PRZEKRÓJ NR 1

Nazwa projektu	Projekt przebudowy ul. Słoniawskiej w Makowie Mazowieckim w ciągu drogi powiatowej Nr 3206W Krasne - Romanowo - Maków Mazowiecki.		
Inwestor	ZARZĄD POWIATU MAKOWSKIEGO		
Wykonawca	AS Projekt, Warszawa		
Rysunek	PRZEKROJE NORMALNE - rysunek zamienny		
	Skala 1:50	Luty 2019	Rysunek 2
Projektant	mgr inż. Krystyna Suwara upr. nr Wa-793/94	specjalność drogowa	
Sprawdzający	mgr inż. Agnieszka Kowalczyk-Suwara upr. nr MAZ/0403/POOD/10	specjalność drogowa

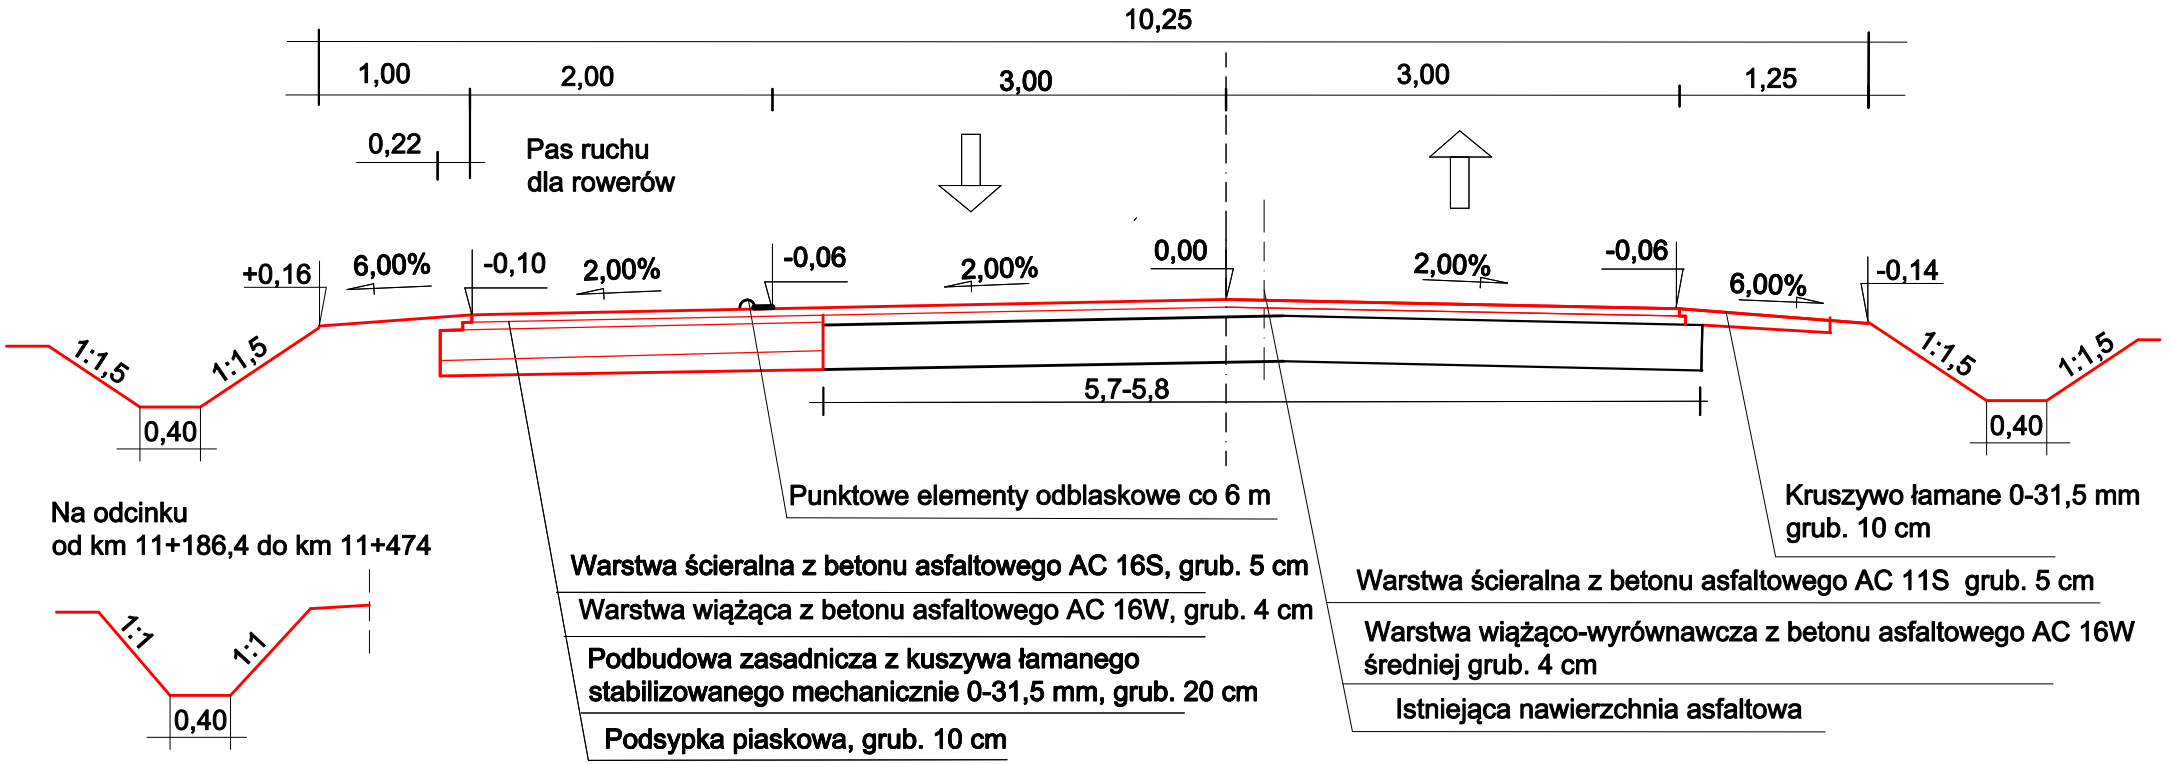
Na odcinku
od km 11+186,4 do km 11+474

Zmiana polega na zamianie ścieżki pieszo-rowerowej o szer. 2,5 m na pas ruchu dla rowerów o szer. 2,0 m oraz poszerzeniu pobocza ziemnego z 0,5 do 1,0 m. Zmiana jest nieistotna w świetle prawa budowlanego
